**UNIVERSIDADE DO
PORTO**

BMC / OBRA

INSTITUTO DE BIOLOGIA MOLECULAR E CELULAR
UNIVERSIDADE DO PORTO

PROJECTO DE ESTABILIDADE
PARECER SOBRE AS RECLAMAÇÕES DO EMPREITEIRO

"CORTE DA CÂMARA
FRIA"

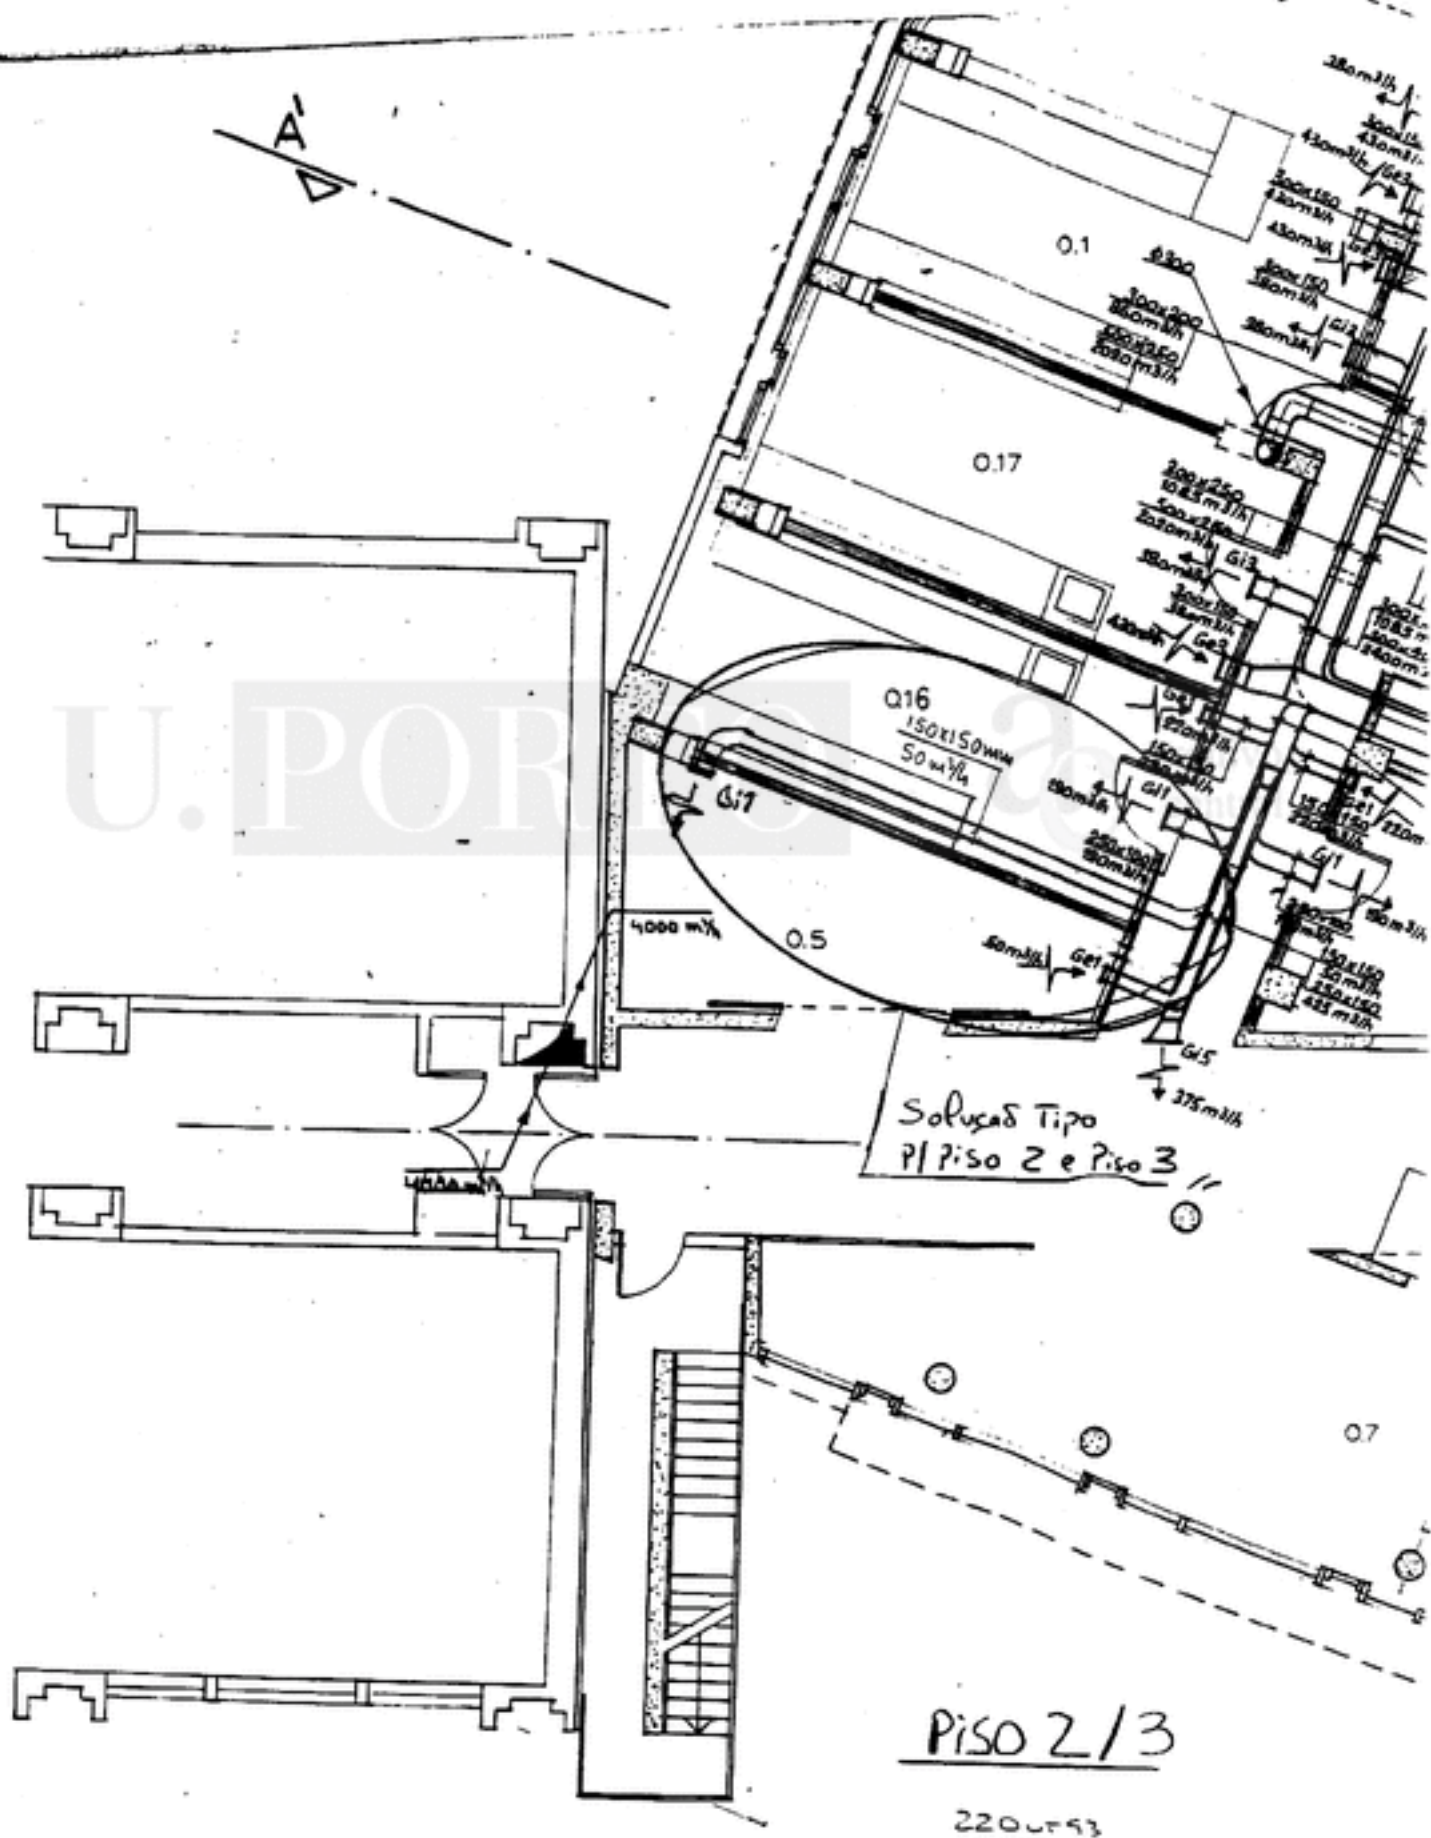
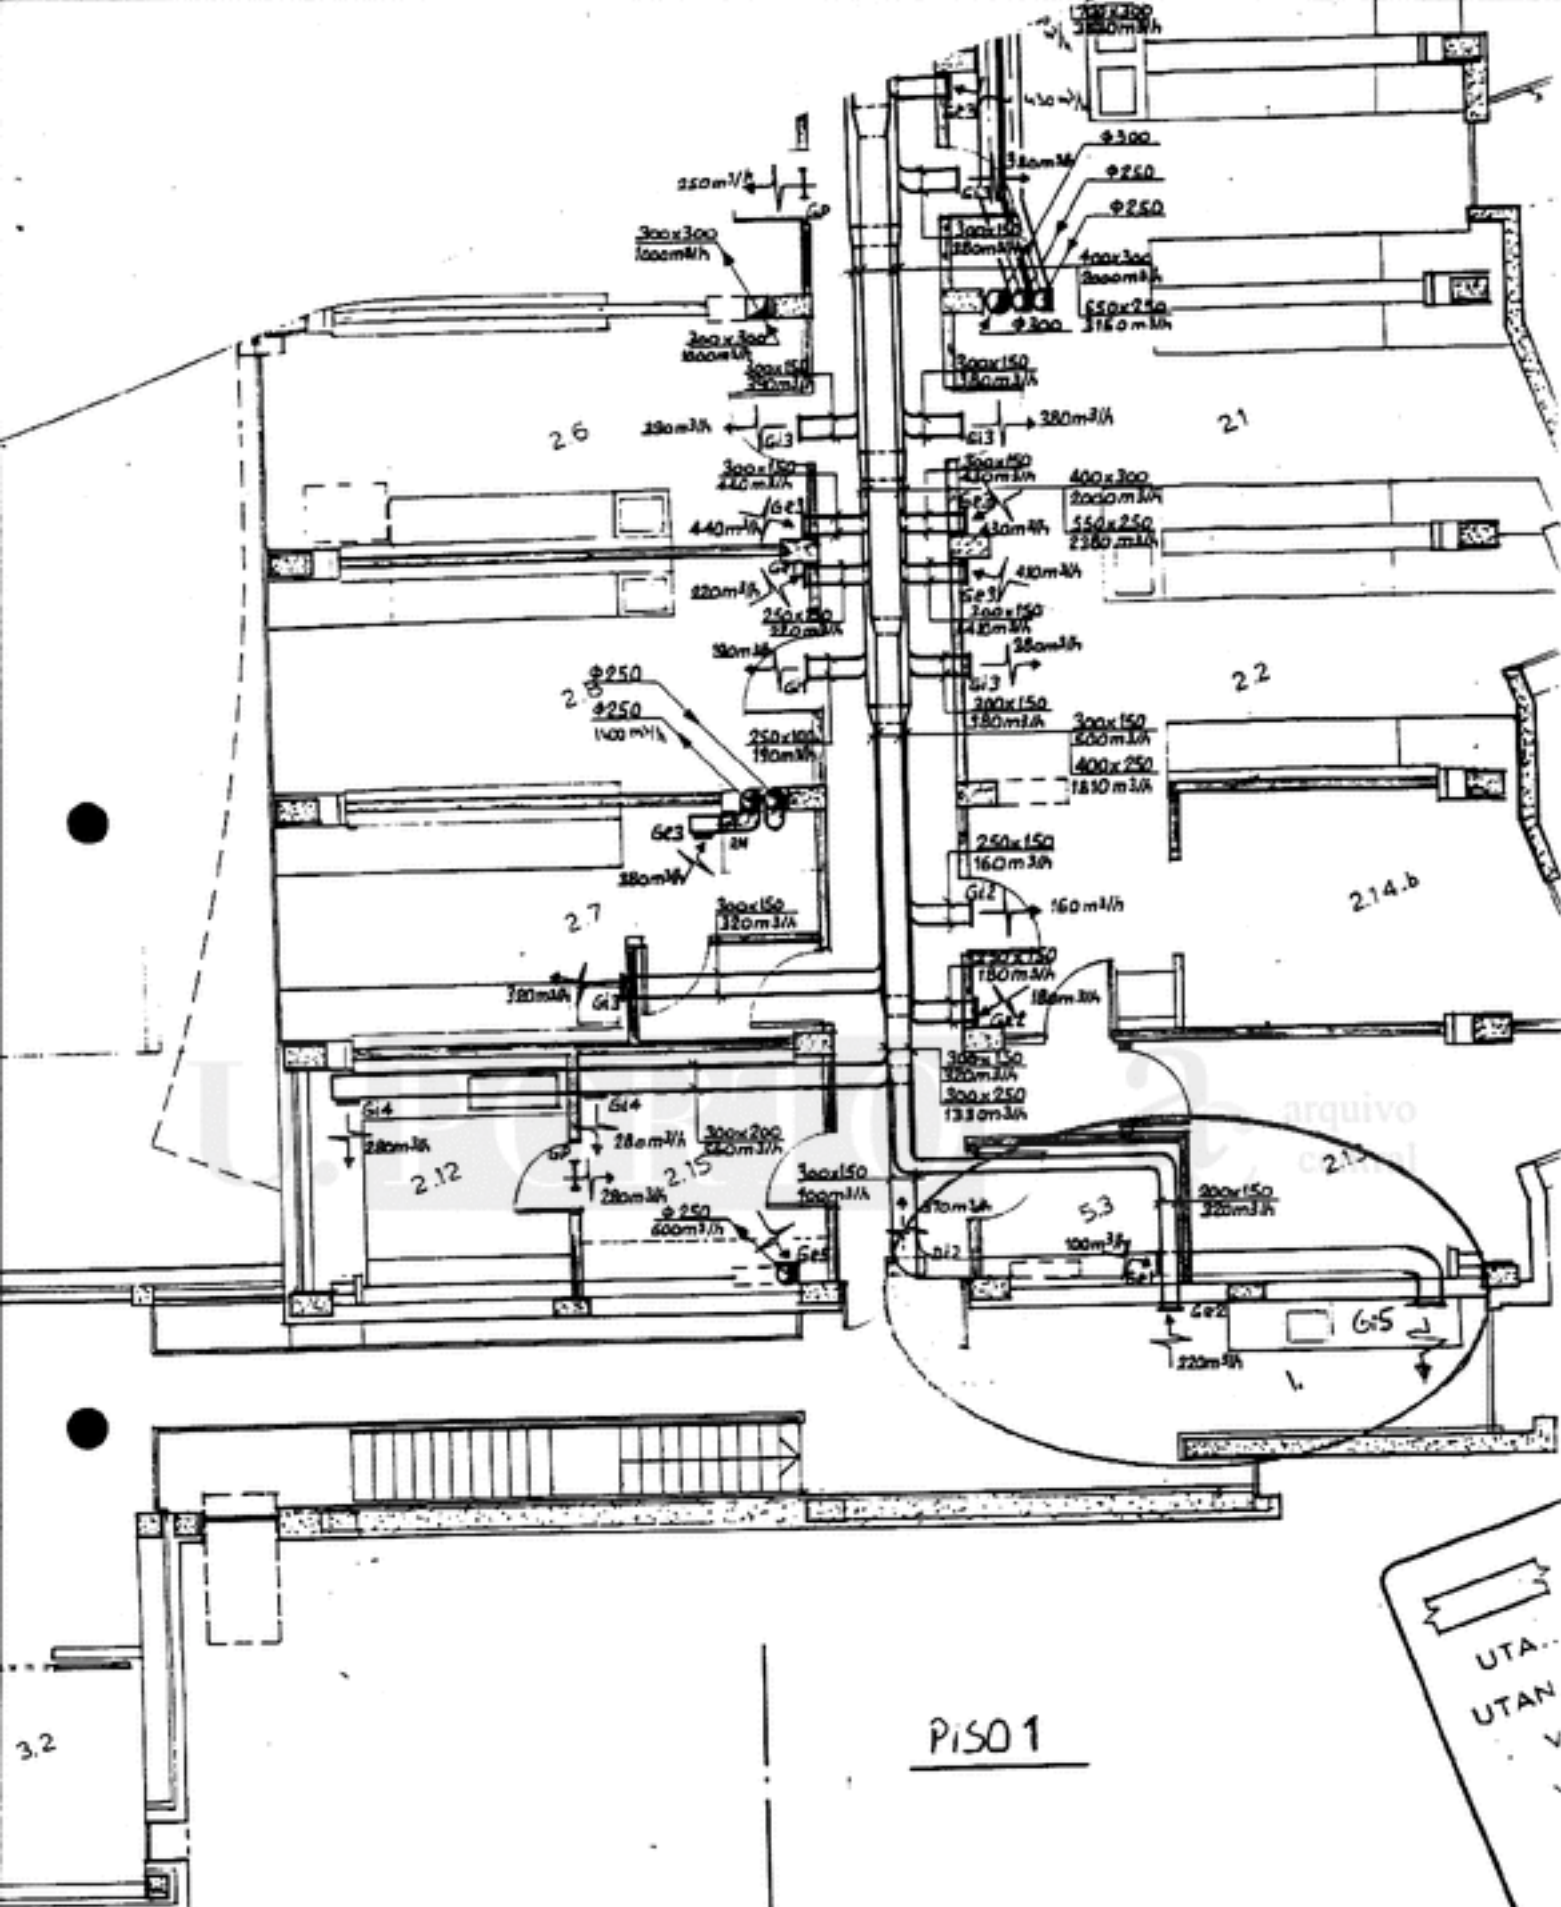
Porque no Tipo
nos espaços com
câmaras frias
"A GRELHA DE PASSAG.
FICA POR CIMA DA
PORTA."

237C - 2-17. / Zonas de Ar
/ Zonas de Água

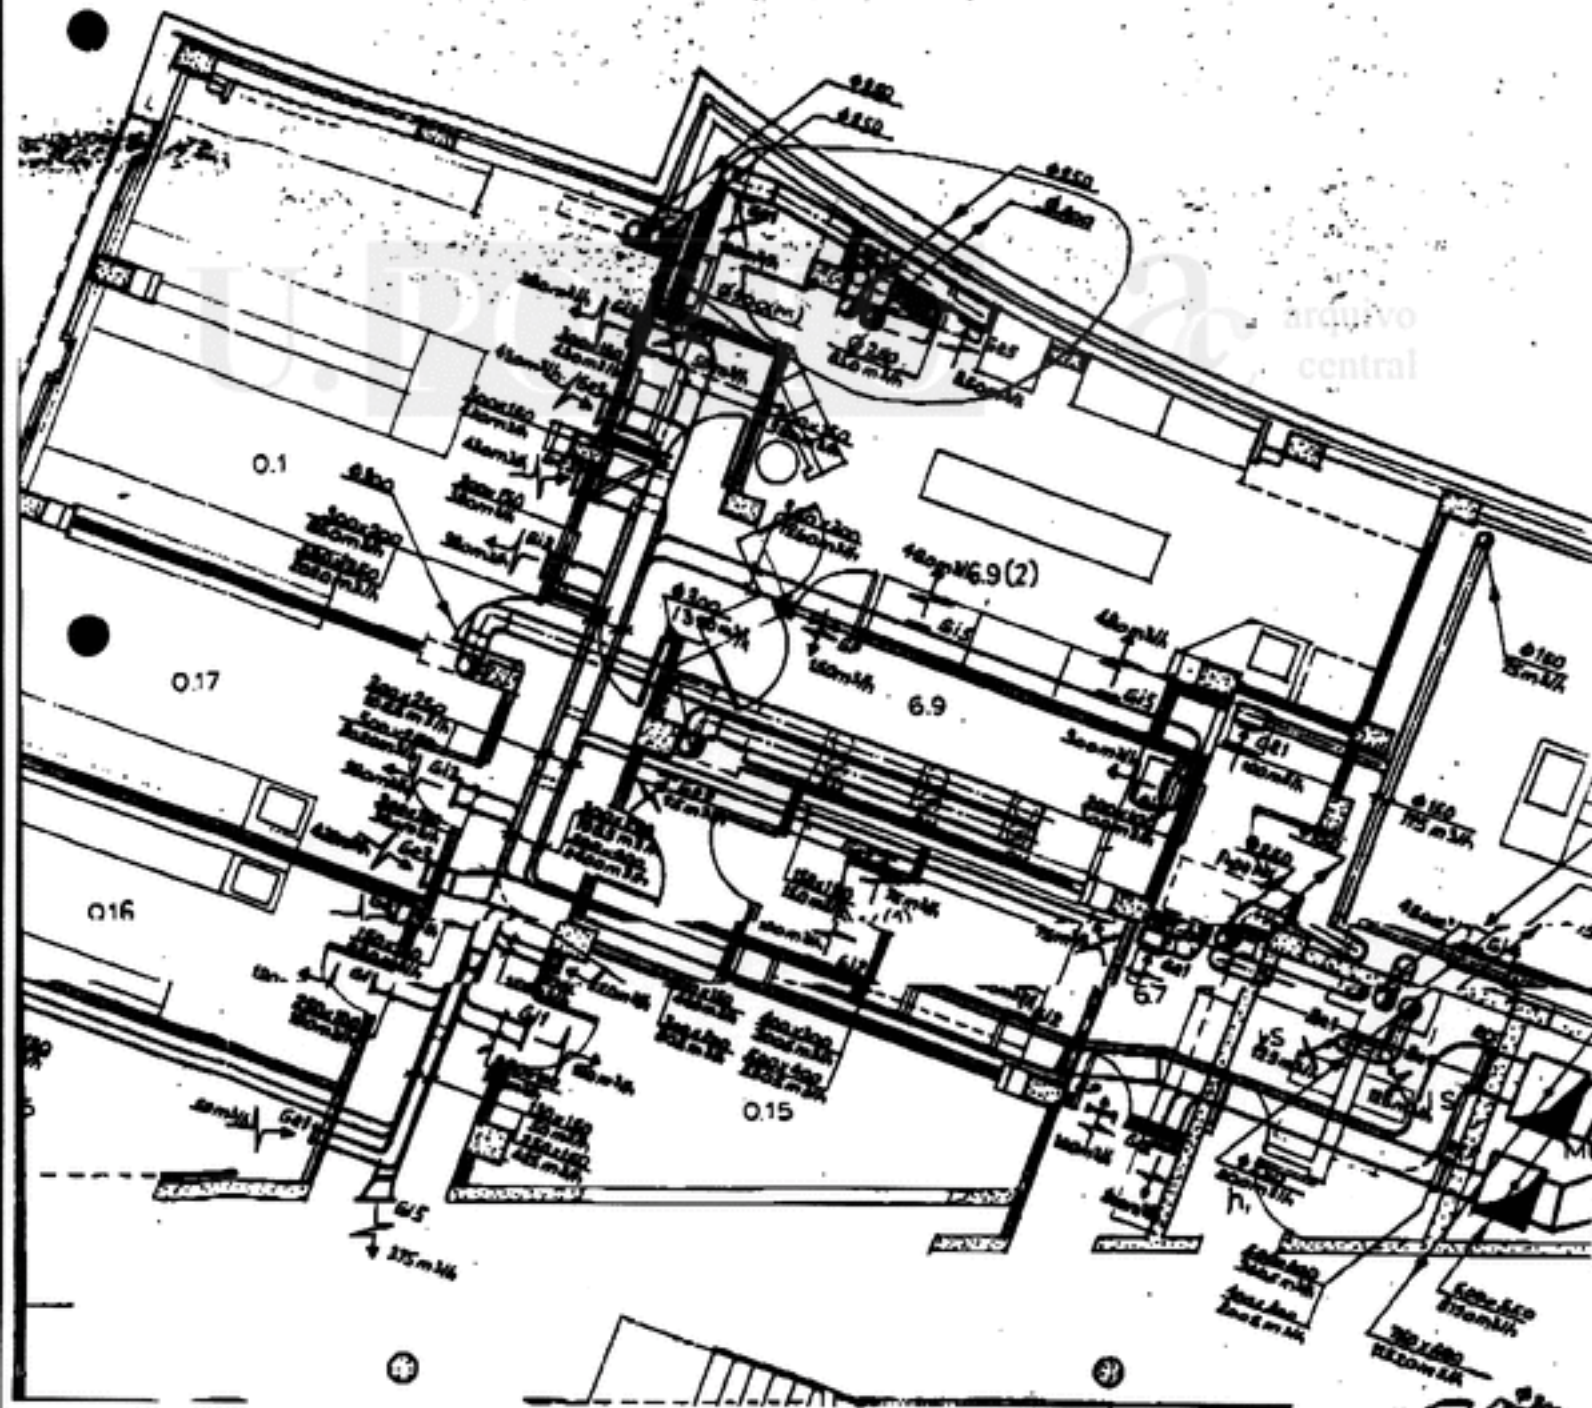
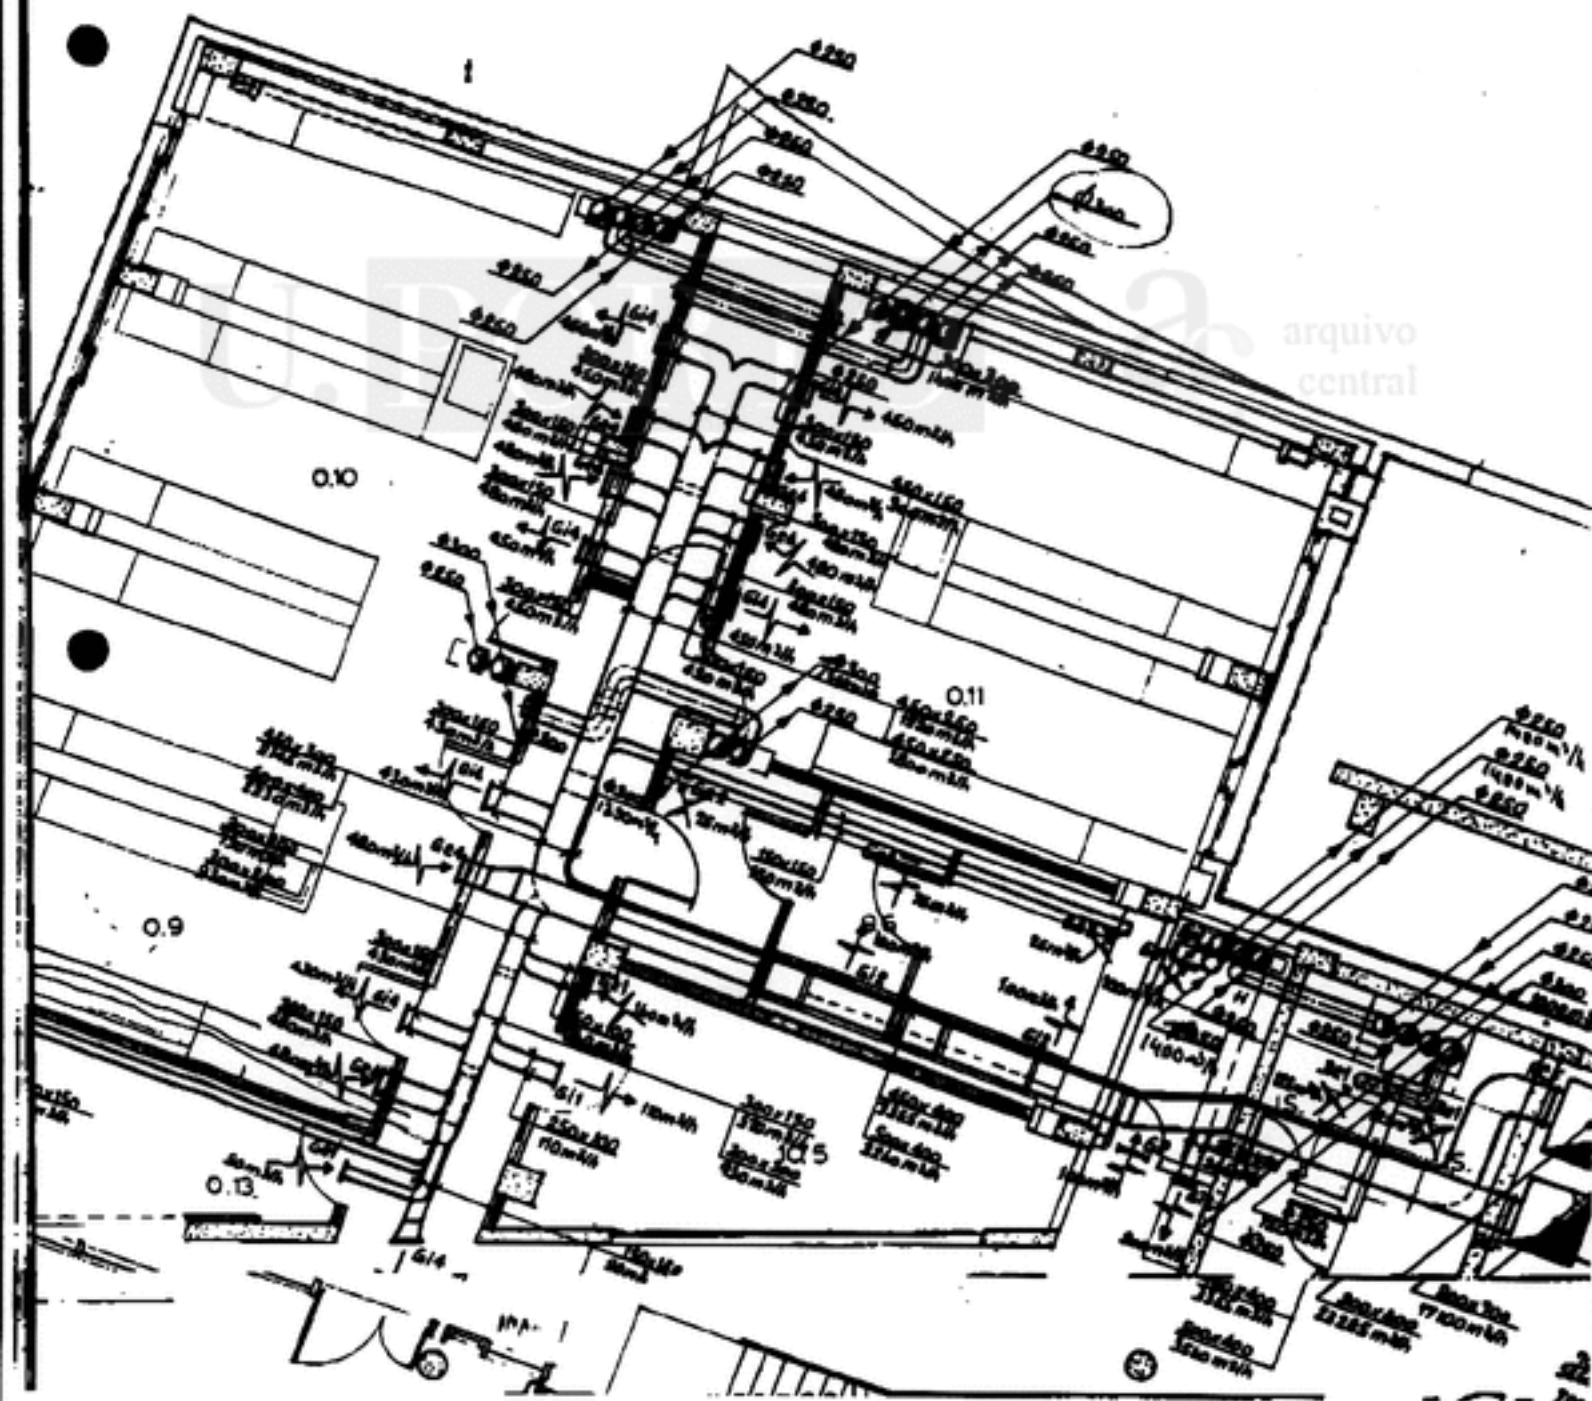
Alterações havidas reunião / Arquiv. em 23.10.93
